ARPAT - AREA VASTA COSTA - Dipartimento di Piombino – Elba – Settore Supporto Tecnico

Oggetto: valutazione tecnica. [ID 2375] Art. 19 D. Lgs. 152/2006 e art. 48 L.R. 10/2010. Verifica di assoggettabilità a VIA, relativa alle previste modifiche per l'impianto di trattamento e recupero rifiuti non pericolosi, sito in loc. Montegemoli, via Ombrone snc, nel Comune di Piombino (LI). Proponente Mannari S.r.l. Richiesta di contributi istruttori sulla documentazione integrativa e di chiarimento. Aprile 2025

Fig.1 Planimetria documentazione prima istanza

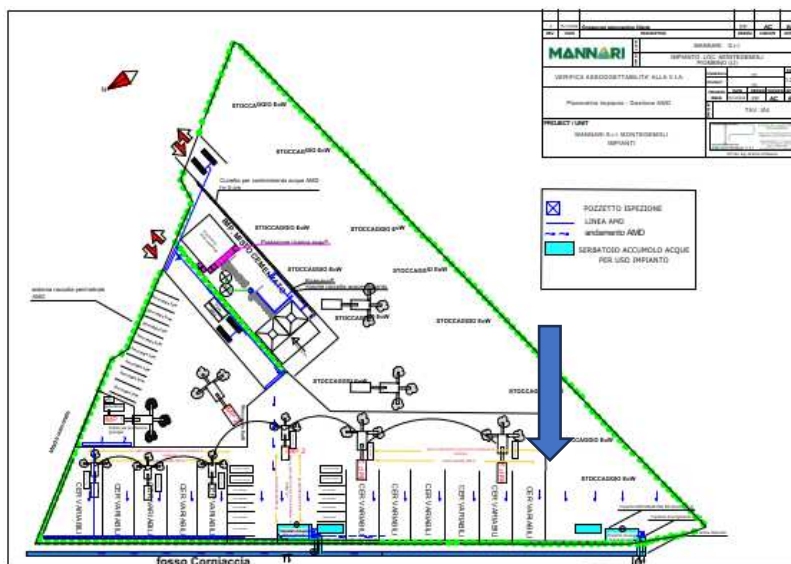
- *Non è riportata in tabella l'attività D15 menzionata tra le operazioni previste (pag.31 SIA) e riportata per i rifiuti con codice 170504 (terra e rocce) 170506 (materiale da dragaggio) e 170904 (rifiuti misti da costruzione e demolizione) nella tabella di cui alle pagine 47 e 48 del SIA. Anche nella planimetria non è riportata evidenza di aree destinate allo stoccaggio in D15. Si ritengono necessari chiarimenti/precisazioni in merito*

Si osserva che tale quantità si va a sommare a quella richiesta di 25.000 t sottoposte a stoccaggio giornaliero in R13, in quanto non era stata considerata nel prospetto complessivo. A meno di fraintendimenti, si passa pertanto da una quantità giornaliera totale di rifiuti stoccati pari a 27.000 t, per un totale annuale di 1.025.000 t. Per quanto riguarda la planimetria, il gestore ha modificato la planimetria, indicando la destinazione di uno dei settori destinati ai rifiuti in R12 (CER variabili) allo stoccaggio D15, come risulta dal confronto tra le due planimetrie riportate di seguito (Fig.1 e Fig.2); nella sostanza il gestore ha sottratto uno stallone ai rifiuti in R13/R12, senza diminuire la quantità degli stessi, destinandolo all'incremento dei quantitativi stoccati derivante dai rifiuti gestiti in D15. La richiesta è stata soddisfatta, per le osservazioni relative alla capacità di stoccaggio si rimanda al punto successivo.

La documentazione riporta una richiesta di gestione in D15 per gli EER 170504, 170506, 170904 per un totale di 20.000 t/a con uno stoccaggio massimo giornaliero di 2.000 t.
